DODATEK Č.3 SMLOUVY O DÍLO Č. OVZ-VZZR-2023-023

Při vlastní realizaci akce „Terminál JIH, zkapacitnění ulice K Vápence“ bylo nutné řešit úpravu některých stavebních konstrukcí, prací a technologických postupů. V jednotlivých fázích stavebních prací při realizaci uvedené stavby došlo rovněž ke zpřesnění či doplnění projektovou dokumentací a zadávací dokumentací navrženého řešení, tak aby byla zaručena kvalita stavebně upravovaného uličního prostoru a zároveň došlo k optimalizaci nově vzniklých nákladů stavby. Některé položky se neprováděly v plném rozsahu a nově vynucené stavební práce, dodávky a služby bylo nutné nově doplnit. Část změn je vyvolána na základě zjištění skutečného stavu stavebních objektů, část změn je prováděna na základě dodatečných požadavků objednatele, přičemž rozhodnutí objednatele o provedení změněného rozsahu prací je v souladu s jeho celkovým přístupem k uvedené akci s cílem dosažení kvalitního uživatelského, stavebně technického a estetického standardu.

Změnový list č. 1 - SO.17 – Přeložka kanalizace a vodovodního řadu – změna druhu potrubí.

Změnový list č. 2 - SO.06 – Chodníky – změna povrchu.

KARO – ROVNÁ PŘÍRODNÍ

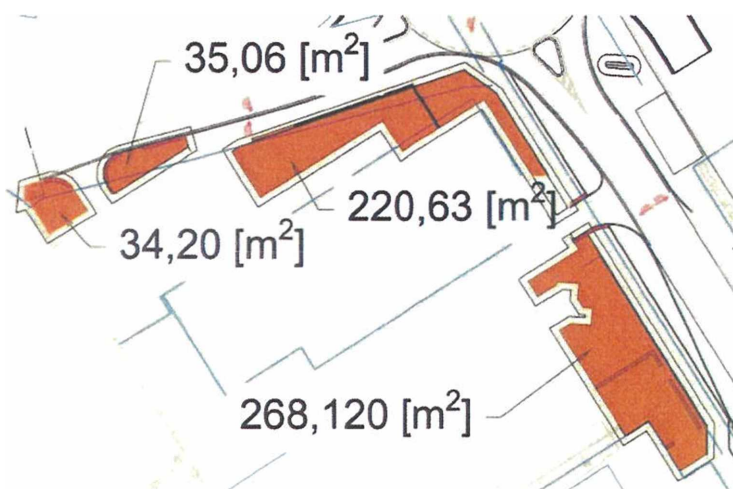
Na základě dodatečného požadavku objednatele budou všechny chodníky, které byly původně navrženy s povrchem z asfaltového betonu, provedeny s povrchem z betonové tvarované (zámkové) dlažby.

$$34,20 \text{ [m}^2\text{]} + 35,06 \text{ [m}^2\text{]} + 220,63 \text{ [m}^2\text{]} \\ + 268,120 \text{ [m}^2\text{]} + 678,22 \text{ [m}^2\text{]} = 1\,236,23 \text{ m}^2$$
